改善箇所説明図②

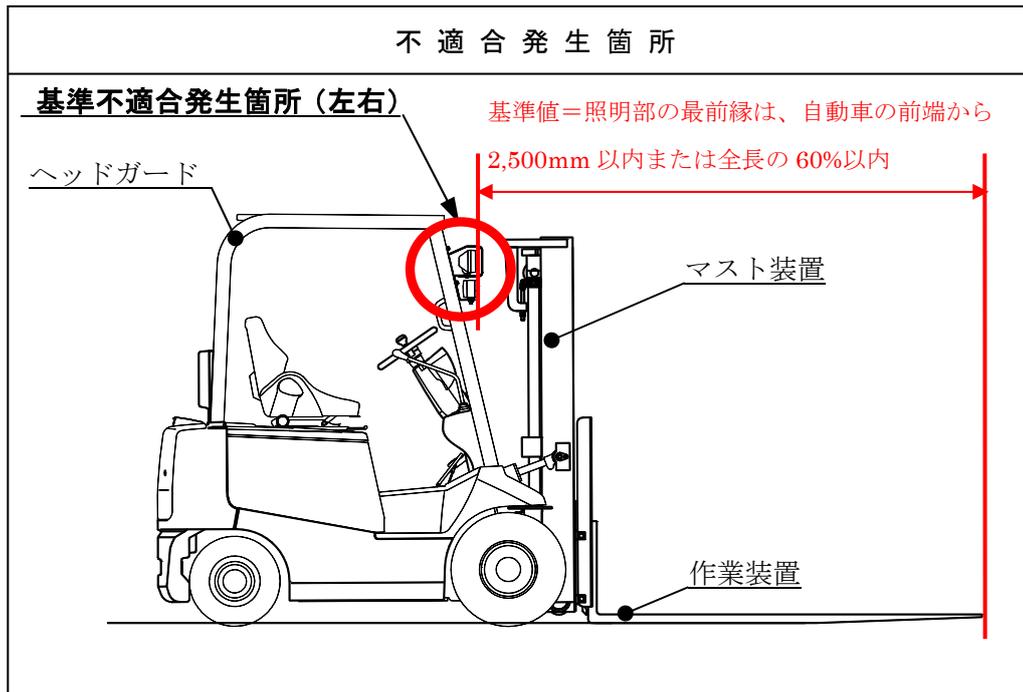
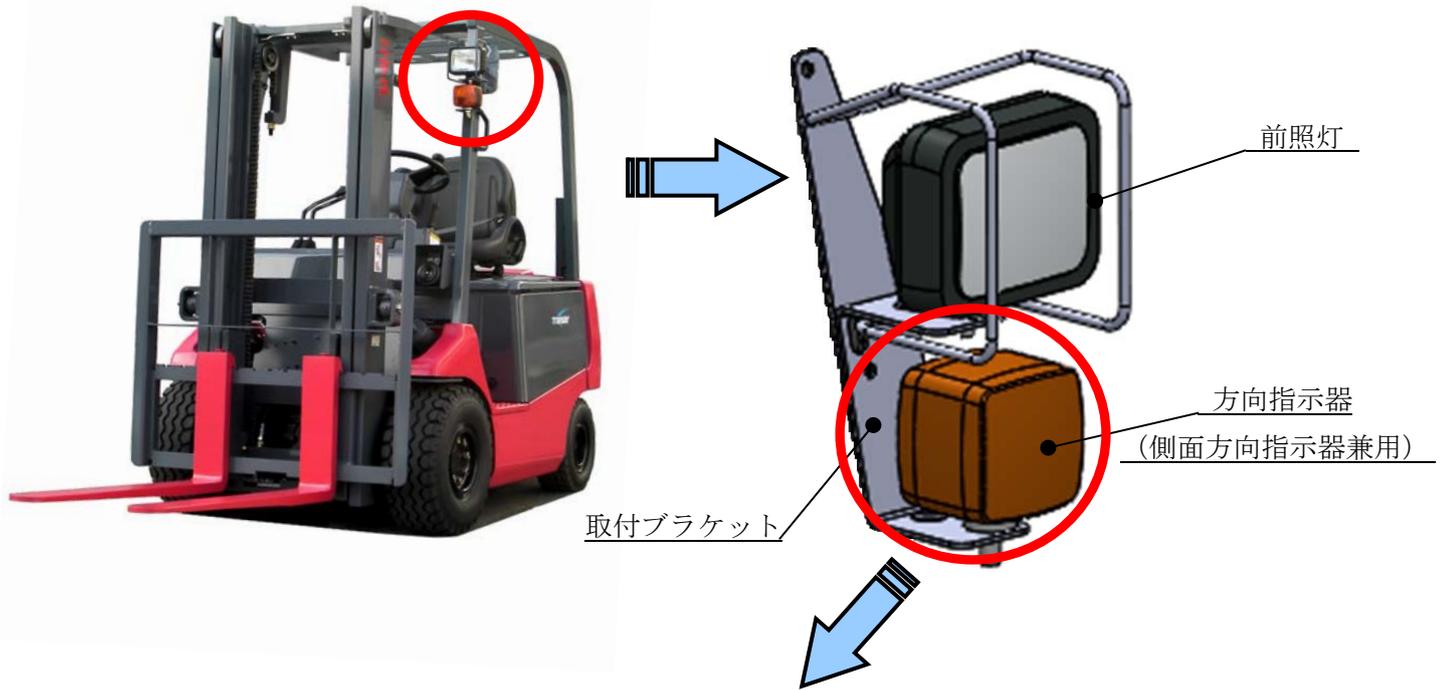
基準不適合発生箇所

フォークリフト等において、受注時の作業装置（フォーク等）の仕様組み合わせに伴う法規適合確認が不十分なため、方向指示器の取付位置が道路運送車両の保安基準第41条（方向指示器）に定める要件に満足しないものがある。

改善の内容

全車両、保安基準に満足するよう方向指示器を適切な位置に変更又は作業装置（フォーク等）を交換する。

識別：改善実施済車には、車体前面フロントカバー上隅の運転者席側にNo.4667 のステッカーを貼付ける。
